PASA1_CSA Diécké

Liste des travaux à finaliser

Mai 2025

PASA1_CSA Diécké / PMT / CSA Diécké_2.1. PLATEAU MEDICO-TECHNIQUE

Plan - PASA1_CSA Diécké / 2.5. Fosse septique

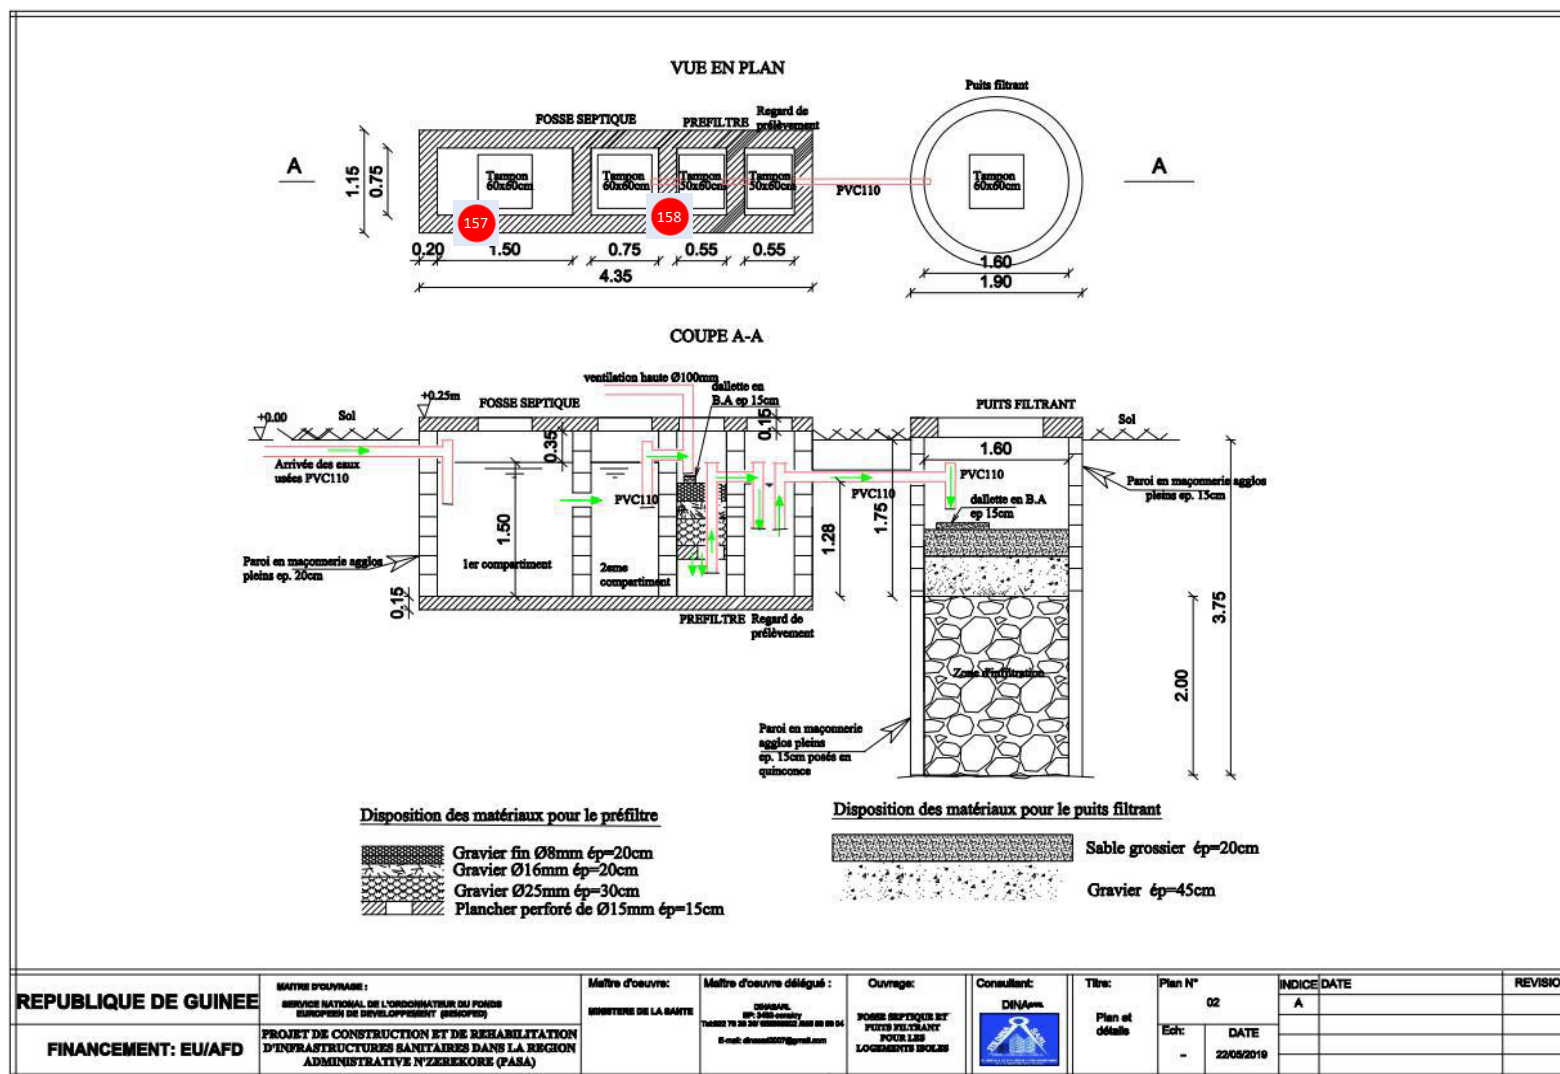
Couper fers - valable pour les deux fosses + fonctionnaliser fosses si nécessaire

3 ventilations manquantes, à poser - valable pour les deux fosses
